Modèle : Nevada 750 / 750 Club

## NOTE TECHNIQUE N° 017 - 2013

### Sujet : Problèmes de fonctionnement du démarreur

**Modèle : 1200 Sport, Bellagio, Breva, Griso, Nevada, Stelvio, V7 – toutes les versions**

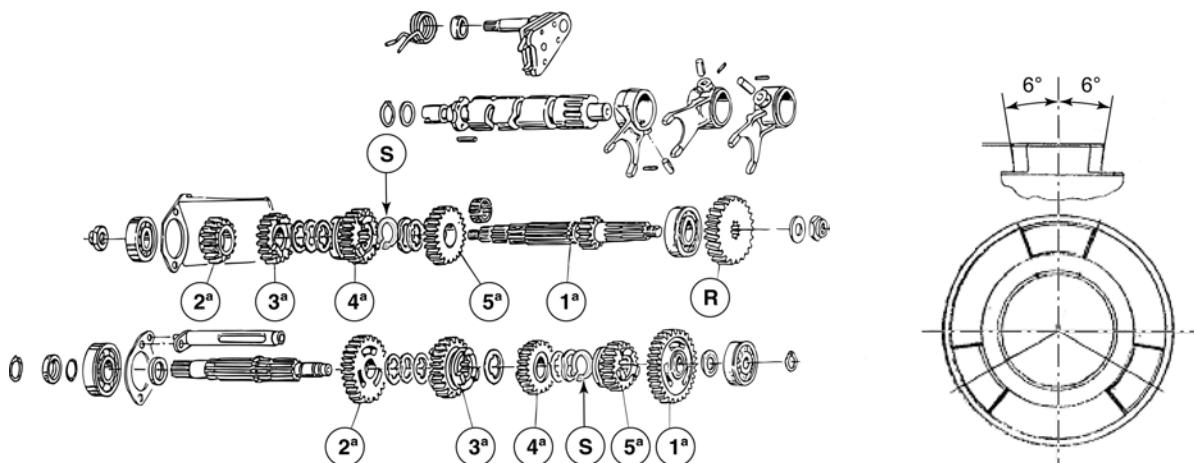
la prise de la 3<sup>e</sup> et 4<sup>a</sup> vitesse se dégage .

On a localisé deux causes :

1. Les circlips (**S**) ne retiennent pas les rondelles de calage.
2. Après vérification de la prise sur les engrenages de la 3<sup>e</sup> et 4<sup>a</sup> vitesse, on n'a pas relevé l'angle exacte de 6° à cause d'une erreur d'usinage ou parce qu'échangé avec celui de la boîte du Breva 750.

1. on a monté le circlip de la boîte Breva (**diamètre interne réduit de 0,5 mm code 90271124**).
2. Remplacement des engrenages n'étant pas conformes au plan.

**N.B. : L'engrenage de la boîte des vitesses Nevada 750 est marqué par le chiffre 6**

## **2. Comment le tester?**

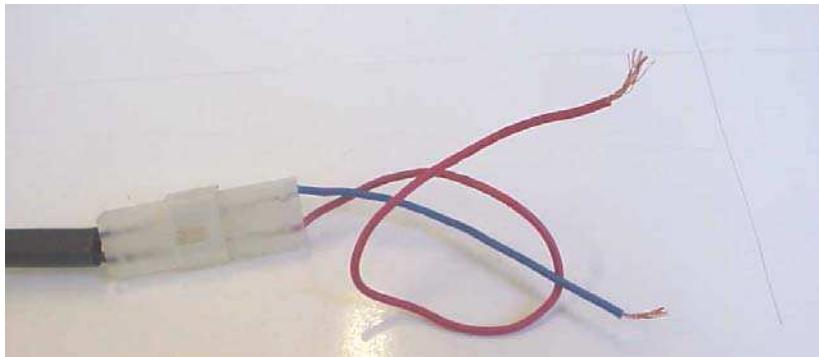
La résistance doit être de  $33\pm2\ \Omega$ .

Vérifier en soufflant dans l'arrivée d'essence que le robinet ne laisse pas passer l'air.  
Alimenter le robinet avec une source d'alimentation extérieure continue de 12V  
(alimentation en courant continu ou batterie). La polarité n'a pas d'importance.  
On doit entendre le "click" que fait l'actionneur.  
Vérifier en soufflant dans l'arrivée que le robinet est ouvert.

**OBJET: Excès d'huile dans le boîtier filtre**

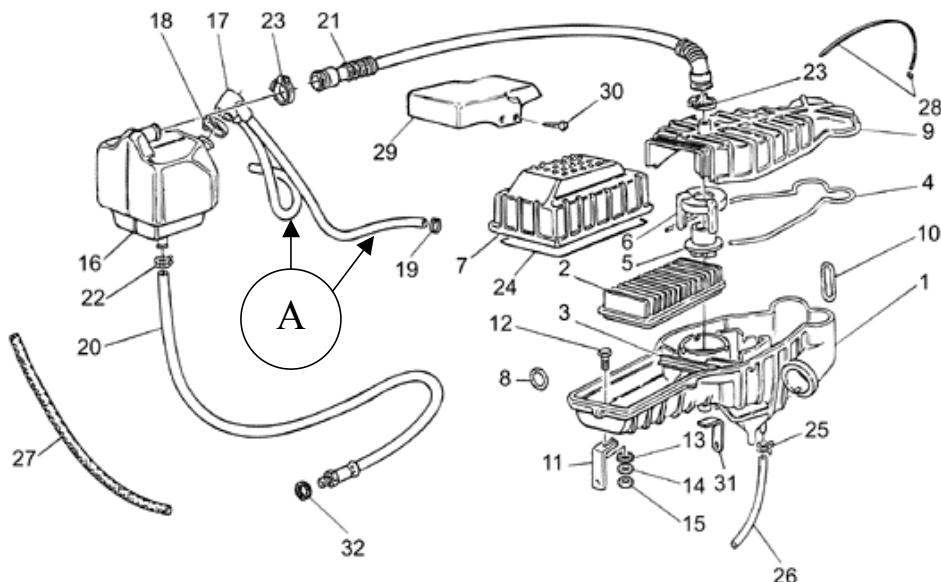
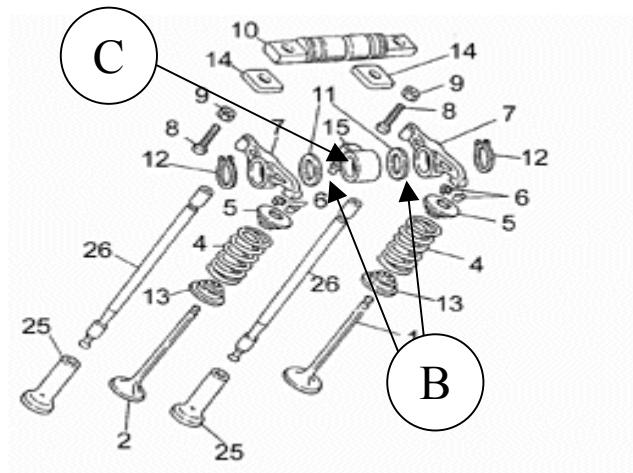
l'excès d'huile dans le boîtier filtre est du à

1. un niveau d'huile trop élevé dans le carter moteur
2. une pression des gaz excessive dans le carter moteur

Contrôlez que les deux conduites (A) qui amènent les vapeurs d'huile des couvercles de tête au décanteur ne sont pas étranglées par manque de rigidité; si nécessaire, remplacez-

Remplacez le manchon (C) et les râcleurs (B) par les pièces correspondantes du modèle Breva 750 (pour les véhicules produits avant 2003).

Utilisez le code 19027500 pour le manchon ( C ) et le code 32032310 pour le râcleur (B).

**Objet : Fuite d'huile dans l'embase cylindre**

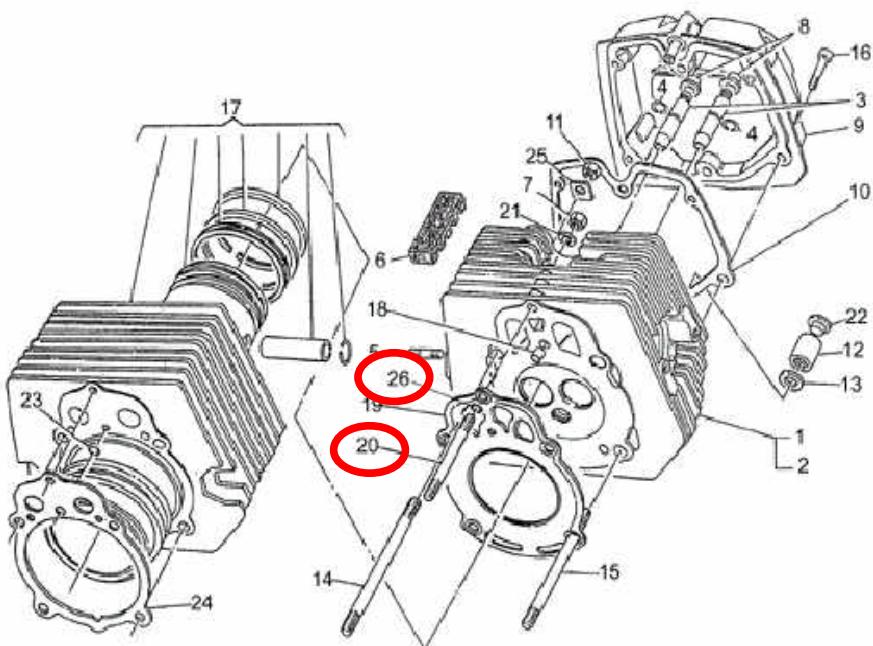
Nous vous informons que le réseau nous a signalé quelque problème sur les modèles dont il est question, relativement à des fuites d'huile dans l'embase cylindre.

Il résulte de nos contrôles que ce problème de fuite d'huile est résoluble en ajoutant le joint torique réf. 90706076 sur le goujon prisonnier réf. 96508145.

- Enlever le goujon prisonnier M8 x 143 Réf. 96508145 (élément 20).
- Nettoyer le logement du goujon prisonnier et le goujon prisonnier.
- Remonter le goujon prisonnier en utilisant du Loctite 243 et serrer au couple prescrit.
- Monter le joint torique, référence 90706076 (élément 26), dans le goujon prisonnier.
- Remonter tout l'ensemble en utilisant des joints neufs, sans ajouter de pâte à joints.

**OBJET : Allumage anormal du voyant EFI couleur ambre sur le tableau de bord**

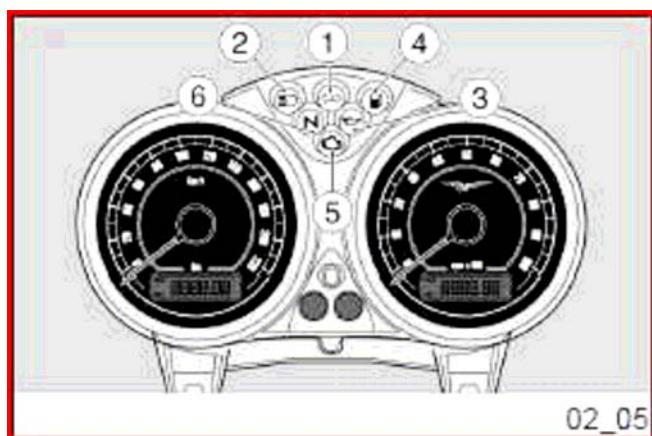
Cette nouvelle cartographie résout le problème de l'allumage anormal du voyant EFI couleur ambre sur le tableau de bord (rep. 5 en figure).

En ajout à la communication technique N°12 de l'année 2008 du 21/11/2008, nous vous informons qu'à partir de la version 7.0.4 d'Axone, disponible et télédéchargeable depuis le 15/09/2009 (ou de la version 6.0.0 de Navigator), il est possible, après avoir sélectionné la fonction **REPROGRAMMATION** et sélectionné la cartographie **V7NEVAD**, de reprogrammer la centrale du véhicule.

**OBJET:** Allumage anormal du voyant EFI couleur ambre sur le tableau de bord

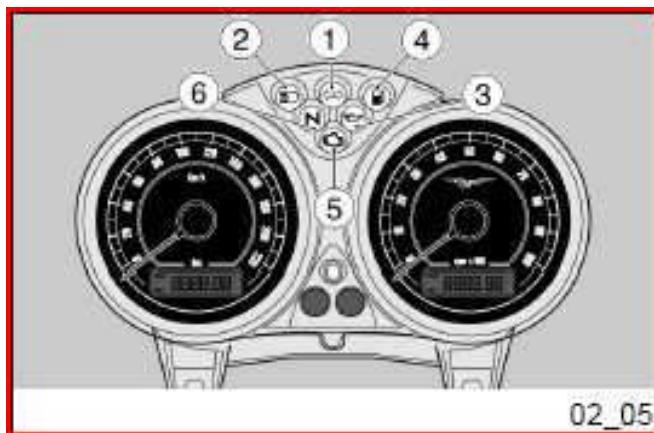
Cette nouvelle cartographie résout le problème de l'allumage anormal du voyant EFI couleur ambre sur le tableau de bord (rep. 5 en figure).

En ajout à la communication technique N°12 de l'année 2008 du 21/11/2008, nous vous informons qu'à partir de la version 7.0.4 d'Axone, disponible et téléchargeable depuis le 15/09/2009 (ou de la version 6.0.0 de Navigator), il est possible, après avoir sélectionné la fonction **REPROGRAMMATION** et sélectionné la cartographie **V7NEVAD**, de reprogrammer la centrale du véhicule.

**Objet : Surchauffe de la connexion entre l'alternateur et le régulateur de tension.**

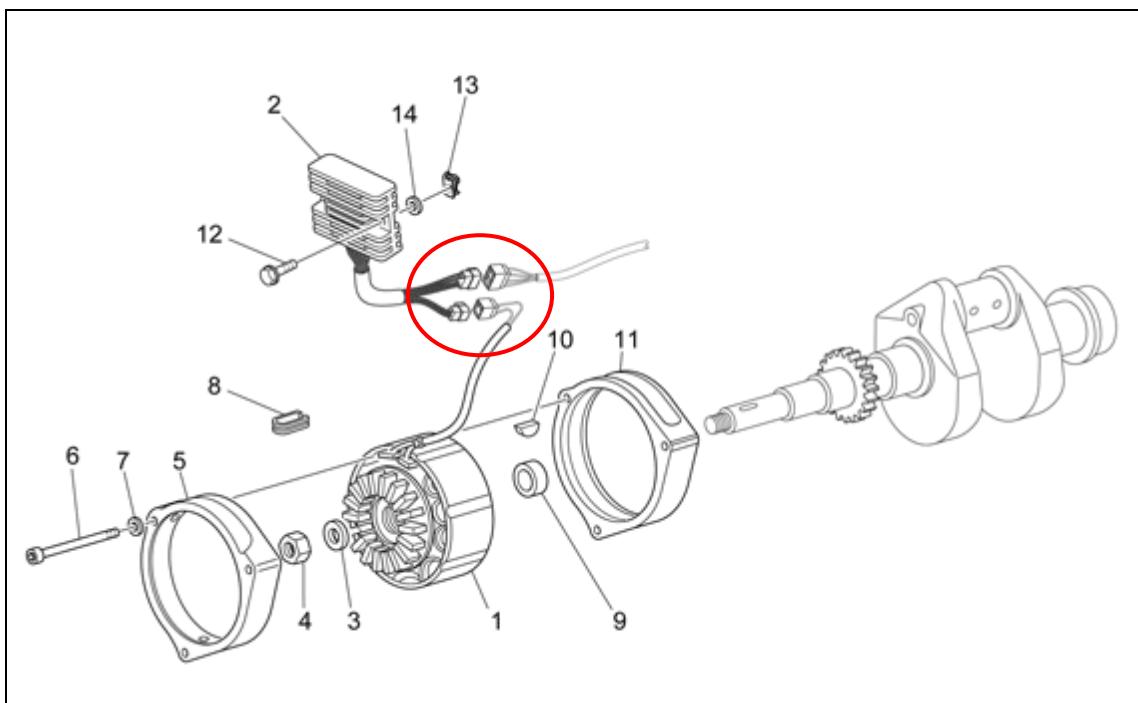
Certains véhicules peuvent présenter une surchauffe au niveau de la connexion entre l'alternateur et le régulateur de tension, dans la zone indiquée par la flèche rouge.

CAUSES : connexion défectueuse spécialement en cas de vibrations accentuées et surchauffe conséquente du connecteur.

1. En phase de pré-livraison du véhicule, cercler la connexion entre l'alternateur et le régulateur de tension avec un collier courant afin de la sécuriser.
2. Lors du passage du véhicule au garage pour effectuer les opérations de révision prévues, vérifier la zone intéressée. En cas de signes de début de brûlure, by-pass la connexion originale entre l'alternateur et le régulateur de tension avec un by-pass mammuth par exemple, en coupant le faisceau en amont et en aval de la connexion même.

Objet : Serrage des goujons de la culasse à la première révision.

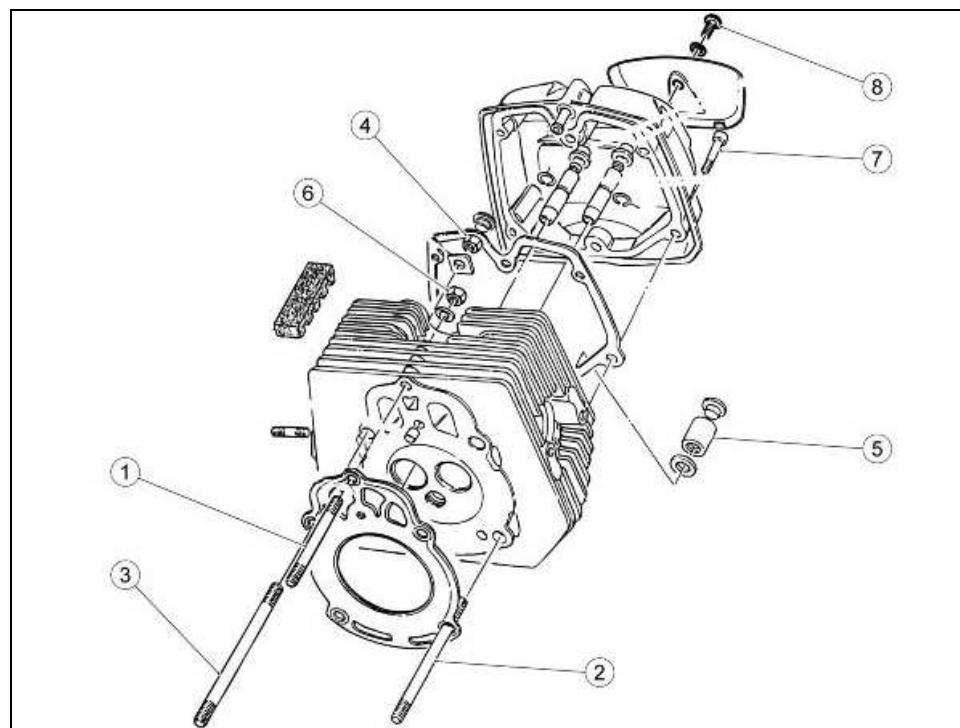
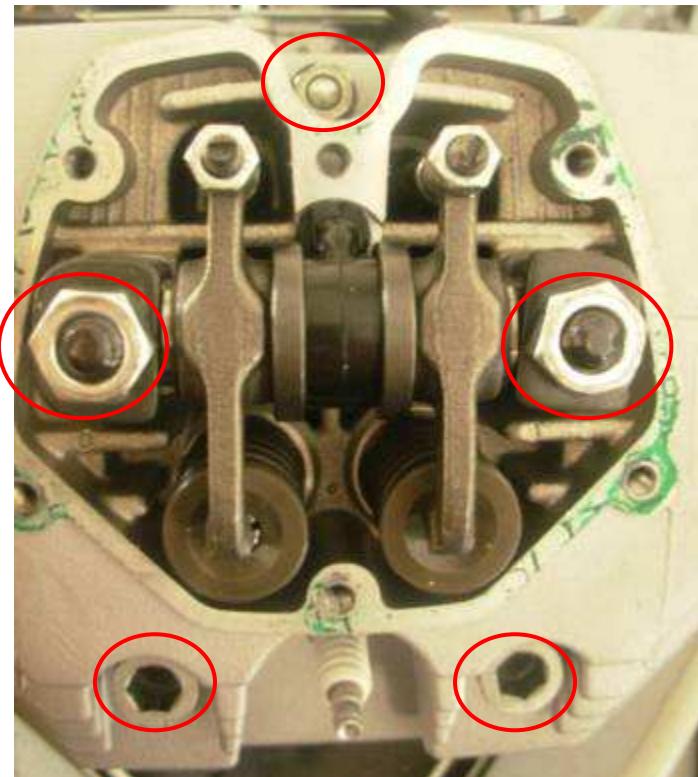
Nous voudrions vous rappeler l'importance de vérifier le serrage des goujons de la culasse à la première révision des 1000 km, comme décrit dans le tableau de l'entretien périodique.

Les couples de serrage prévus sont les suivants (voir la vue explosée) :

Les écrous devant être contrôlés ont été mis en évidence sur le dessin :

goujon (1) - Ecrou M8 (6) = 28 Nm

goujons (2) et (3) - Ecrou M10 (4) = 42 Nm

Tige filetée à écrou (5) = 25 Nm

### Objet : colliers de serrage du tuyau Blow-by

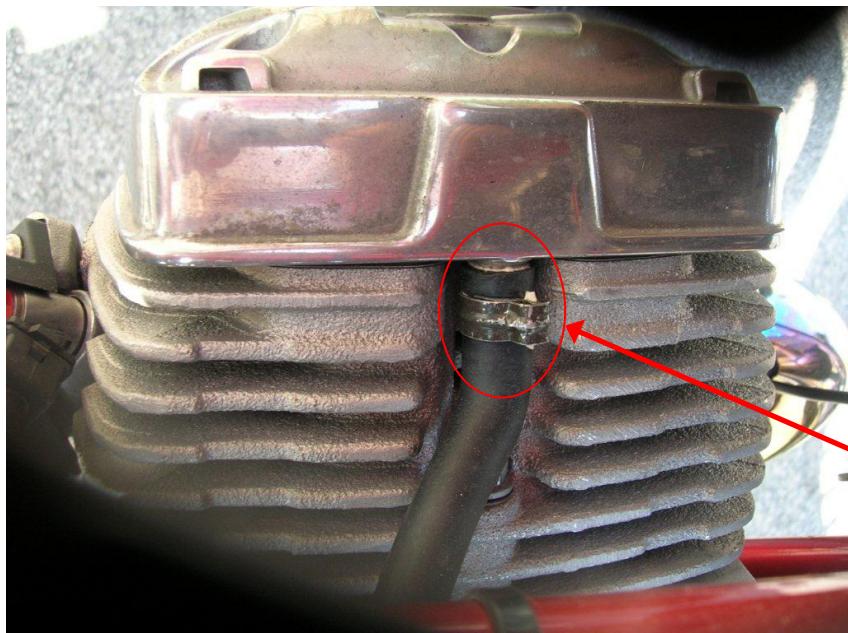
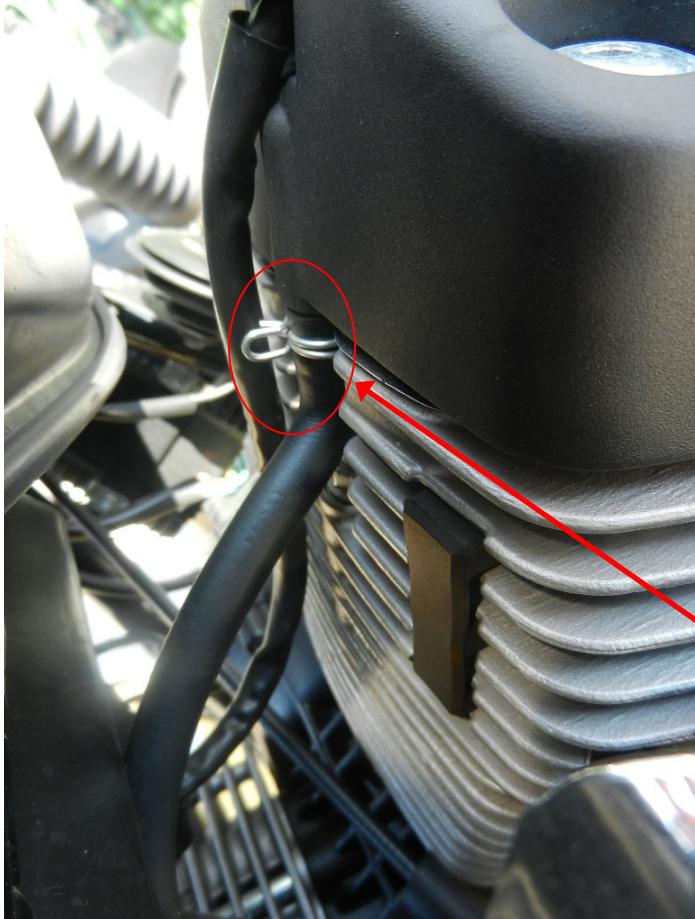
Sur les modèles et versions en question, il faut vérifier le type de collier de fixation des tuyaux Blow-by des cylindres droit et gauche. Si le collier est du type code AP8102239, le démonter, vérifier le bon état de l'extrémité du tuyau (si celle-ci est détériorée/coupée, couper le bout du tuyau ou bien remplacer le tuyau s'il est impossible de faire autrement) et remplacer le collier par le collier code Ap8201358.

Éliminer  
CODE AP8102239

Insérer  
CODE AP8201358
